2023年5月30日
東北電力株式会社

放射線管理等報告書（令和2年度下期および令和3年度下期）
女川原子力発電所分の添付資料の記載一部訂正について

添付資料「一般公衆の実効線量計算方法 第3表 風向別大気安定度別風速逆数の総和」

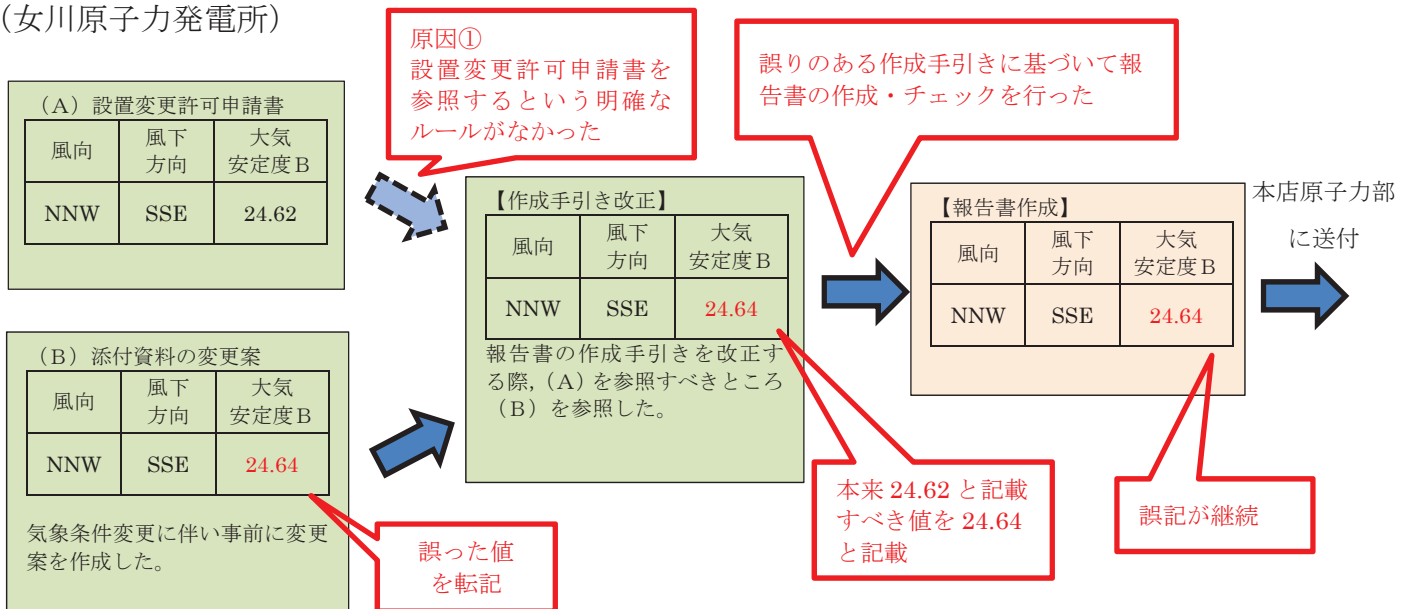
2023年5月10日の提出前の確認において令和4年度下期報告書の添付資料「一般公衆の実効線量計算方法」に掲載している表中の数値の一部（※1）に誤りがあることを発見した。その際に、過去分の報告書を確認したところ、令和2年度下期および令和3年度下期の報告書の添付資料についても同様の誤りがあることを確認した。

誤った記載値	正しい記載値
「風向 NNW 大気安定度 B」欄の値	24.64	24.62
